CONSORZIO DI BONIFICA
PIANURA DI FERRARA

OGGETTO: DELTA GEMINI SRL: Istanza di avvio del procedimento unico di Valutazione di Impatto Ambientale per il progetto "impianto agrivoltaico avanzato di 76,38 MWp sito nel Comune di Terre del Reno (FE) e relative opere connesse consistenti nella realizzazione di un nuovo elettrodotto a 36 KV che si andrà a connettere in antenna alla nuova Stazione Elettrica 132/36 KV denominata BONDENO"

RICHIESTA INTEGRAZIONI

FIGURA 1: INTERFERENZE CON IL FOSSO MANTOVANI (ATTRAVERSAMENTI SUBALVEO)

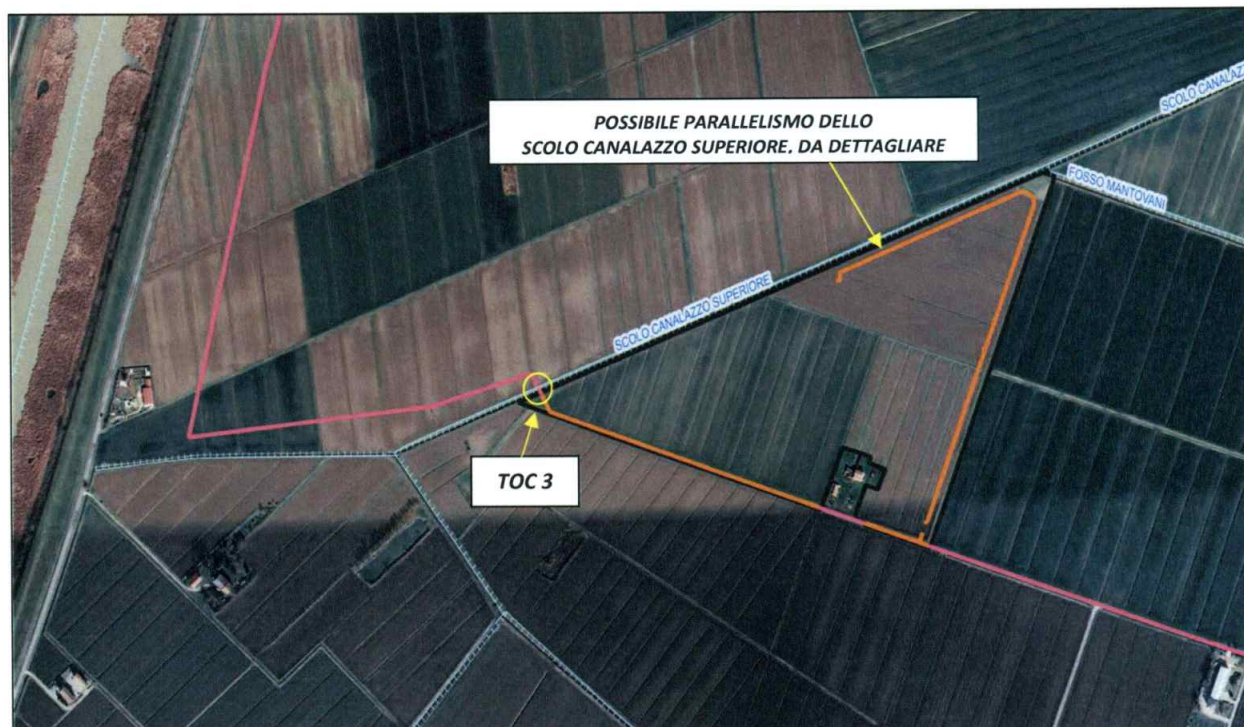
- a) **FOSSO MANTOVANI** → si individuano due punti di attraversamento della linea idraulica demaniale. La prima è stata denominata "TOC 2" ed è stata dettagliata nella sezione di pag. 10, mentre la seconda non è stata prevista e si configura in prossimità dell'origine del canale, nel map. 25 del Fg. 6 del Comune di Terre del Reno (vedi Figura 1);

Si chiede alla Ditta di perfezionare l'elaborato "1018-PAUR2-D24-ELETTRODOTTO A 36 KV" (Rev. 01 del 12/25) quotando tutte le sezioni già riportate rispetto al sistema consorziale (quote indicate in metri s.l.m., incrementate del valore costante pari a +10,00 m), in modo che sia indicata la quota esatta di posa del cavidotto, rispetto al fondo dei canali. Lo stesso elaborato dovrà inoltre essere integrato con le interferenze mancanti (vedi elenco sopra riportato) e con la correzione della posizione dell'attraversamento diagonale del Canale di Cento.
